Febbraio 2023 | Danfoss Climate Solutions - cooling

TECH INSIDER

Modifica schema elettrico codici Optyma commerciale leggero A14

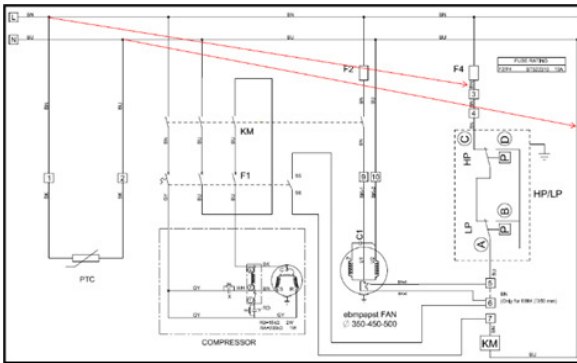
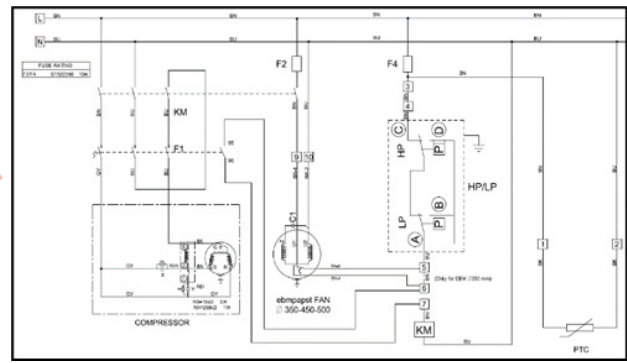
Come da schema elettrico, il PTC è collegato all'alimentazione; tuttavia, come misura per il miglioramento della qualità, abbiamo capito che il PTC deve essere collegato all'uscita (lato carico) di un fusibile del circuito di controllo per meglio proteggerlo da bruciature in caso di cortocircuito. Il cortocircuito può verificarsi se l'isolamento del cavo è interrotto e vi è contatto tra un cavo e una parte metallica di un'unità.

- Modificato lo schema elettrico interno per migliorare la qualità e la sicurezza del PTC contro le bruciature in caso di cortocircuito.
- Nessuna modifica ad altre caratteristiche o componenti.

Saranno apportate modifiche alle nuove unità produttive e lo schema elettrico verrà aggiornato.
